改善箇所説明図

基準不適合発生箇所：電気装置（エアコン用電気配線）

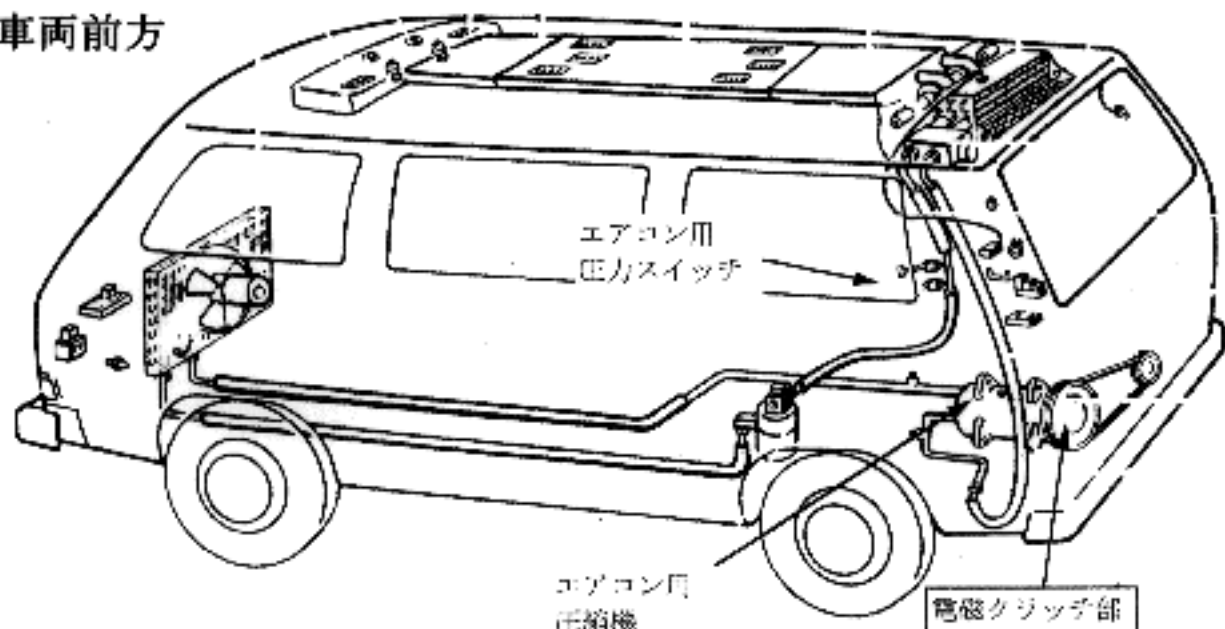
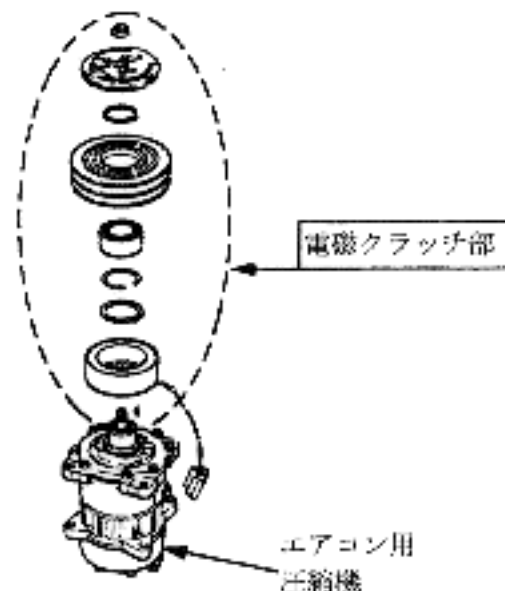
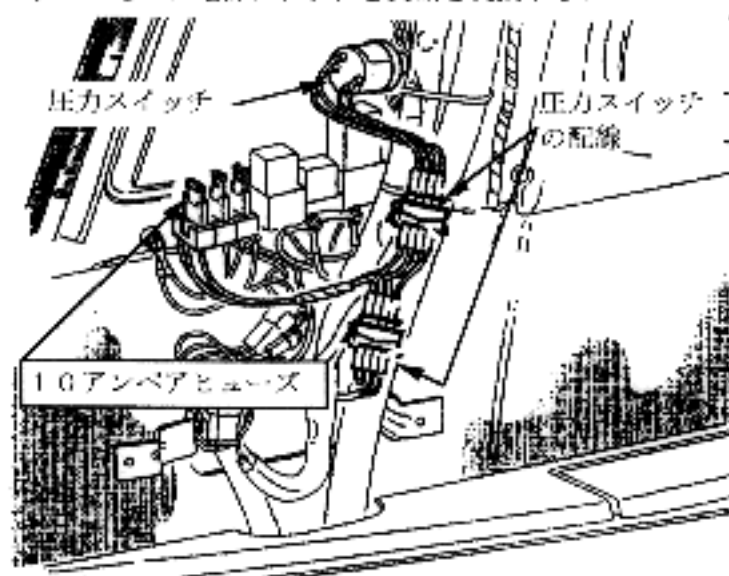
車室内空気調整装置（エアコン）の圧力スイッチの配線の容量が不適切なため、エアコンの圧縮機の電磁クラッチが劣化して、圧力スイッチの配線に過電流が流れた場合、当該配線が溶損し、最悪の場合、火災に至る恐れがある。

全車両、圧力スイッチの配線にヒューズを追加する。又、電磁クラッチに流れる電流を計測し、8アンペア以上のものは電磁クラッチを良品と交換する。

注：□内は追加部品又は交換部品を示す。
